PROJEKTNI NATEČAJ: Nova sodna stavba Ljubljana.

ZAHTEVEK ZA REVIZIJO

zoper obvestilo o izidu št. 4300-11/2021/61 z dne 9. 11. 2021 (in zaključno poročilo november 2021), objava na Portalu javnih naročil št. JN005155/2021-ODL01 dne 12. 11. 2021

- **Primer iz tretjenagrajenega elaborata, šifra 71035:**

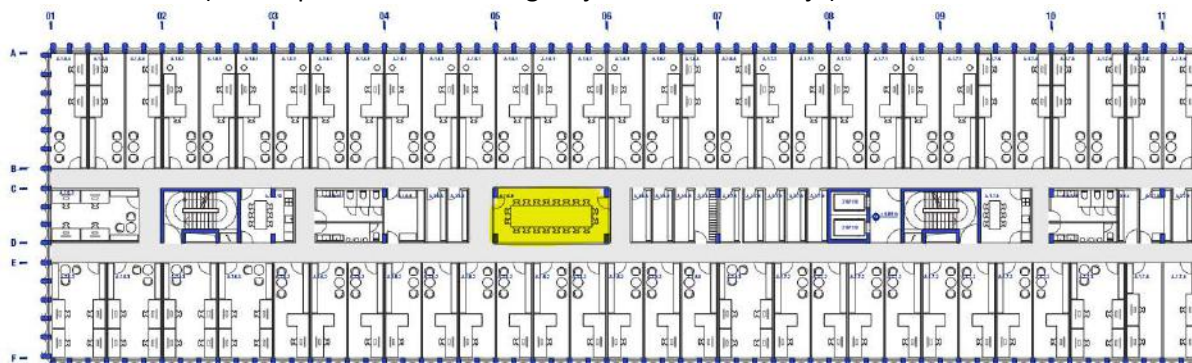
Prostor, v zahtevah naročnika označen z A.1.6.8 – Sejna soba, je postavljen na sredino objekta, in nima dnevne svetlobe (rumen poudarek dodal vlagatelj zahtevka za revizijo):

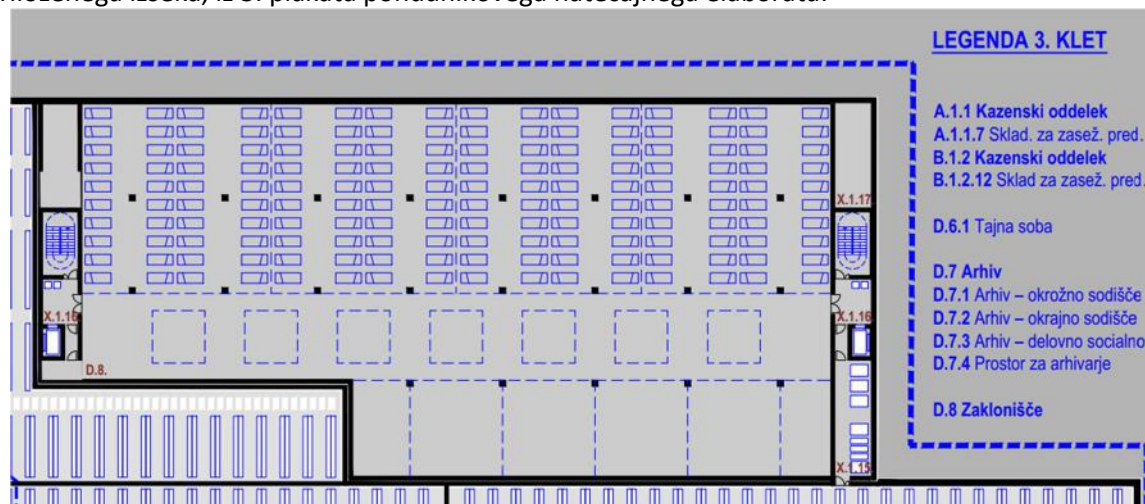
Prvonagrajeni elaborat je načrtoval eno samo zaklonišče z večjo površino, kot je razvidno iz priloženega izseka, iz 3. plakata ponudnikovega natečajnega elaborata:

Očitna odstopanja, kot je opisano, je možno opaziti s prostim očesom, za druga odstopanja pa je potrebna preverba izvornih datotek v formatu DWG.

1.1.3 Nepopolnost elaborata

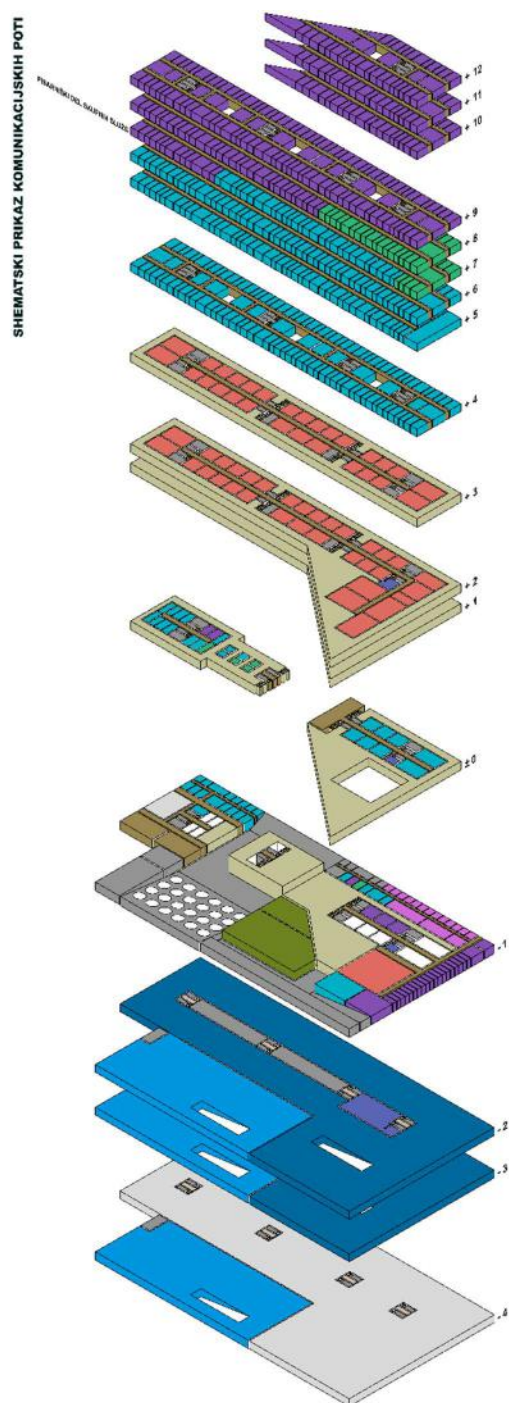
Ponudnik je v natečajnem elaboratu predložil sledeči diagram poti:

Kljub temu, da je risba pisno označena kot »shematski prikaz komunikacijskih poti«, poti sploh niso prikazane – ni črt, ki bi prikazovale smeri gibanja skozi stavbo za različne skupine uporabnikov. Posledično ni možno oceniti, ali je izogibanje posameznih skupin ustrezno rešeno – lahko da se poti sodnikov križajo s potmi pripornikov ali obiskovalcev. Kljub temu je elaborat prejel 2. nagrado.

1.2.3 Nepopolnost elaborata

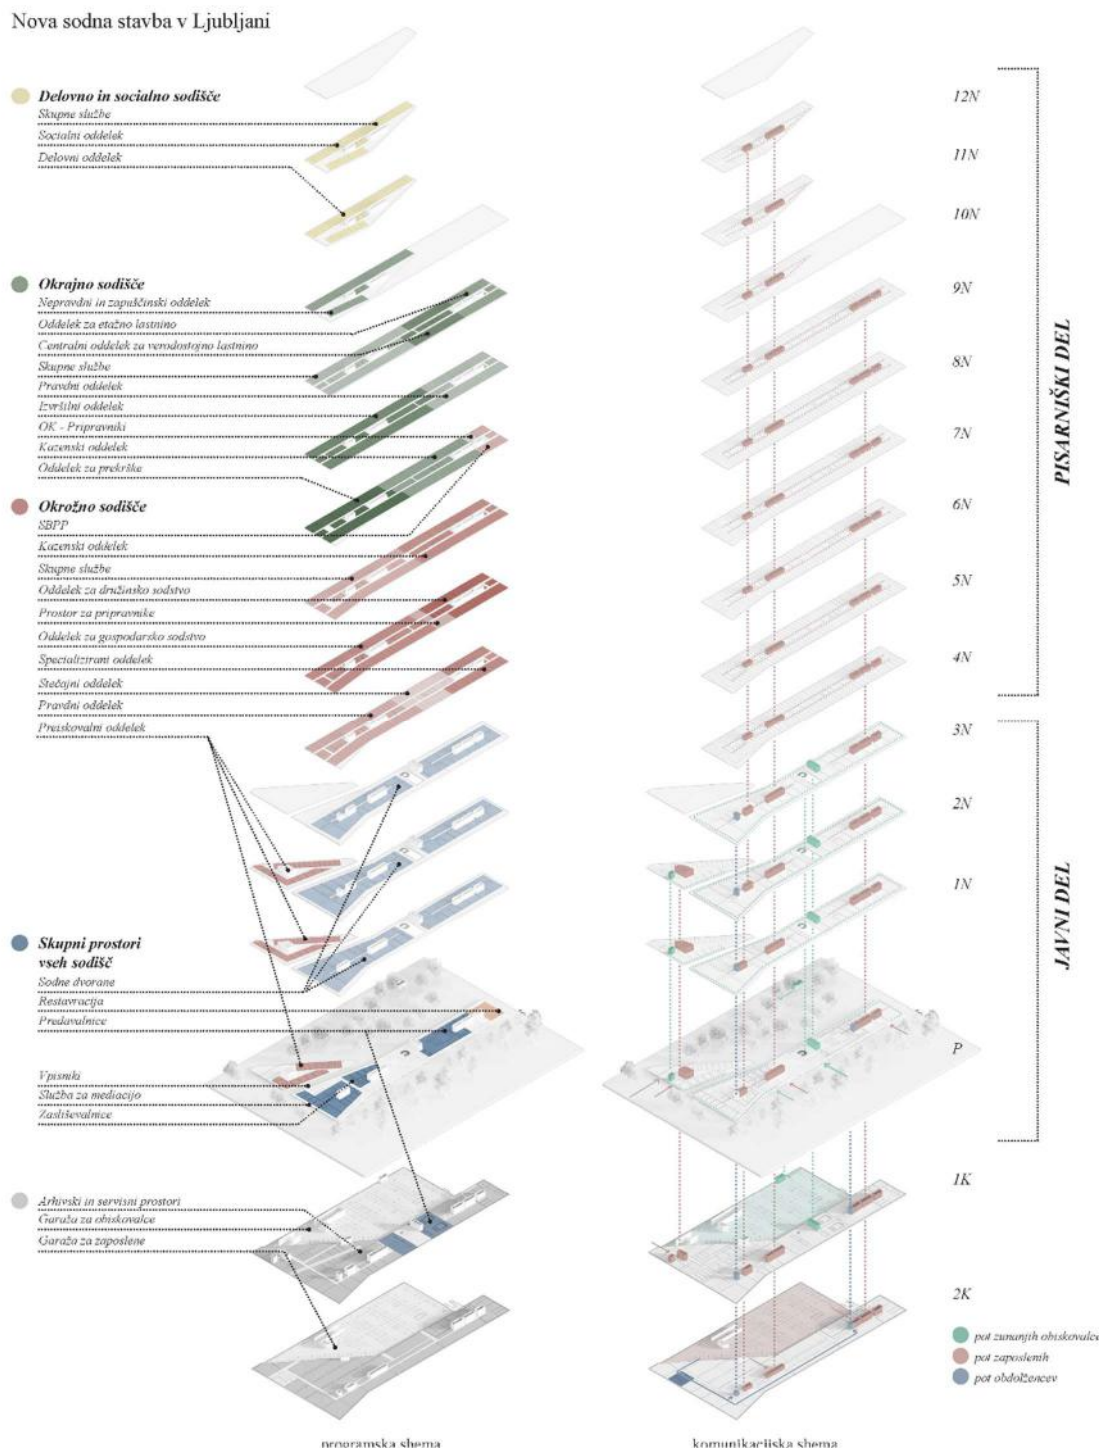
Ponudnik je v natečajnem elaboratu predložil sledeči diagram poti:

Na diagramu poti so desno spodaj označene skupine, za katere je označena pot skozi objekt. Označene so poti zunanjih obiskovalcev, poti zaposlenih, in poti obdolžencev (verjetno mišljena pot pripornikov). Niso pa označene poti žrtev kaznivih dejanj, kot so zahtevane v natečajnih pogojih. Tako ni možno ugotoviti, ali se posamezne skupine uporabnikov med seboj srečujejo na mestih, kjer to ni dovoljeno (tj. izven sodne dvorane).

1.3.3 Nepopolnost elaborata

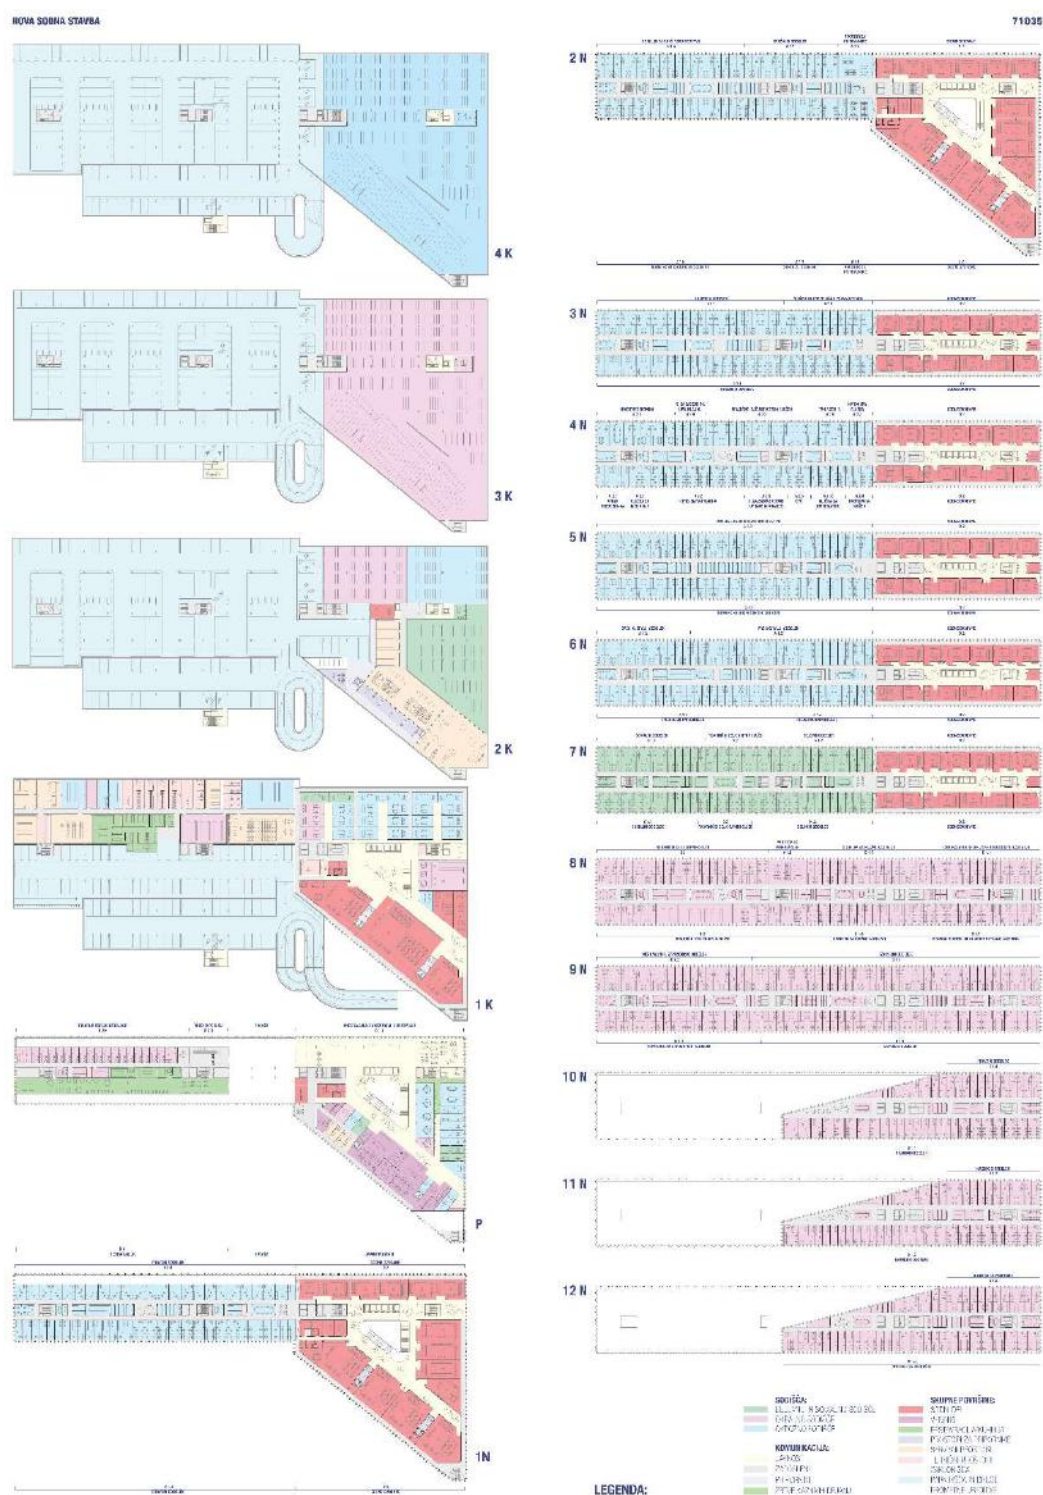
Ponudnik je v natečajnem elaboratu predložil sledeči diagram poti:

Kljub temu, da so v legendi označeni elementi kot »komunikacije«, poti sploh niso prikazane – ni črt, ki bi prikazovale smeri gibanja skozi stavbo za različne skupine uporabnikov. Posledično ni možno oceniti, ali je izogibanje posameznih skupin ustrezno rešeno – lahko da se poti sodnikov križajo s potmi pripornikov ali obiskovalcev. Kljub temu je elaborat prejel 3. nagrado.
